**INFRASTRUTTURE FERROVIARIE STRATEGICHE DEFINITE DALLA LEGGE  
 OBIETTIVO N. 443/01  
 LINEA AV/AC TORINO – VENEZIA Tratta VERONA – PADOVA  
 Lotto funzionale Verona – Bivio Vicenza  
 PROGETTO ESECUTIVO  
 RILEVATI  
 Rilevato ferroviario da pk 29+400,00 a pk 29+669,57  
 GENERALE  
 Relazione di confronto P.D. / P.E.**

GENERAL CONTRACTOR  IRICAV2	ALTA SORVEGLIANZA  ITALFERR GRUPPO FERROVIE DELLO STATO ITALIANE				
Rilevato ferroviario da pk 29+400,00 a pk 29+669,57 RELAZIONE DI CONFRONTO P.D. / P.E.	Progetto IN17	Lotto 12	Codifica Documento EI2 RO RI 51 0 0 002	Rev. A	Foglio 2 di 4

Figura 1 - Progetto Esecutivo - sezione di intervento RI51

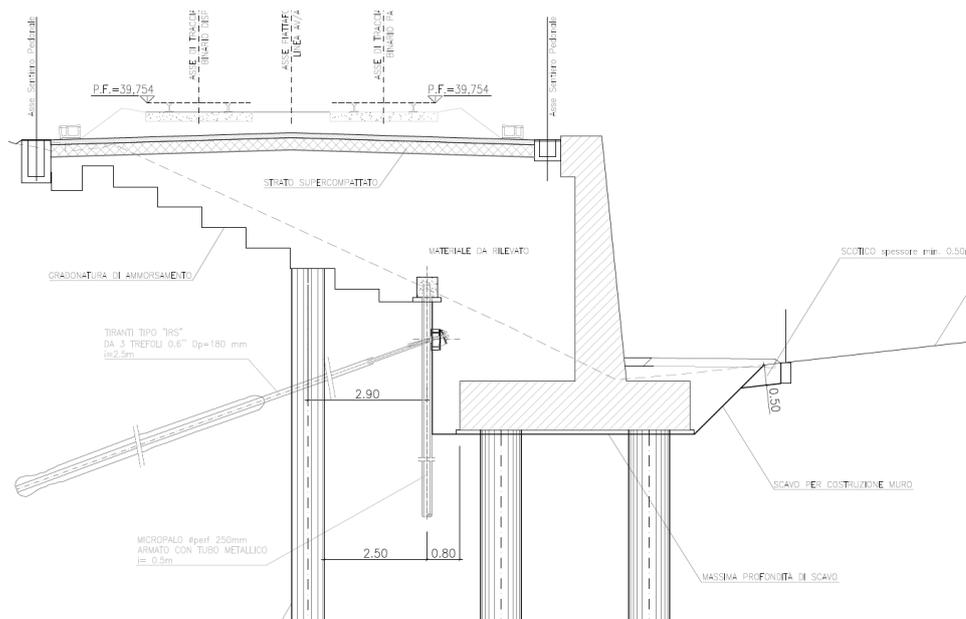
Nello sviluppo degli elaborati generali di Progetto Esecutivo, oltre ai normali studi ed approfondimenti delle problematiche e la miglior definizione di alcuni dettagli, tipici di tale processo, sono state apportate migliorie al progetto a causa della necessità di ridurre i cedimenti indotti sul rilevato della linea storica.

La soluzione di PD non prevedeva interventi in questa tratta.

La soluzione di PE prevede invece una fila di inclusioni rigide  $\Phi 800$  ad interasse 2.5 m a tergo del muro. Questo intervento si è reso necessario per limitare i cedimenti indotti sul rilevato della Linea Storica, che altrimenti comprometterebbero l'esercizio della linea stessa (Figura 1).
